OM 457 Euro 4 silindir gömlekleri

Kovan yuvasının ve contanın değiştirilmesi

Araç	Motor	KS No.
Mercedes-Benz Euro 4; Üretim yılı 1998 →	OM 457.948/950-954/957/959/961/964-969/973/974/976/977/980/981	89 867 110

**Şek. 1****Şek. 2**

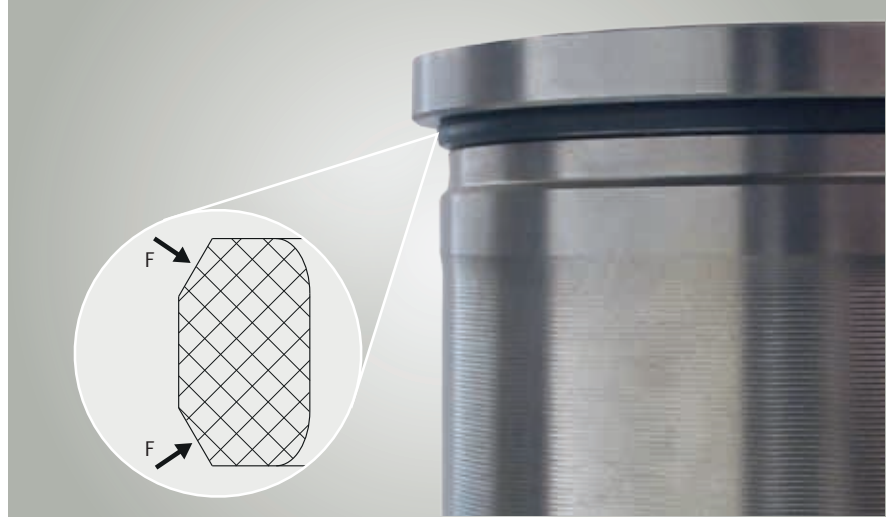
Teknik gelişmeler nedeniyle, silindir gömleği ve motor bloğu kovan yuvasında değişiklikler olmuştur. Kovanı monte etmeden önce aşağıdaki değişiklikleri dikkate alın:

Yeni silindir gömleği modelinde, kovan kenarı yuvasının altında ilave bir conta segmanının yuvası mevcuttur (Şek. 1).

Conta segmanının montaj konumuna dikkat edin. Conta segmanının (F) her iki kenar pahi dışarıya bakmalıdır.

Yeni silindir gömleği modeli, kovan yuvasının iç çapında yuvarlatılmış bir kenar pahi gerektirir (Şek. 2). Montajdan önce, motor bloğunun yuvarlatılmış bir kenar pahiye sahip olup olmadığını kontrol edin. Yuvarlatılmış kenar pahi mevcut değilse (A), mevcut düz kenar pahiye bir yuvarlaklaştırma parçası takılmalıdır (B).

Motorda yenileri ile birlikte şimdiye kadarki silindir gömleklerinin de karma şekilde kullanılması mümkündür.
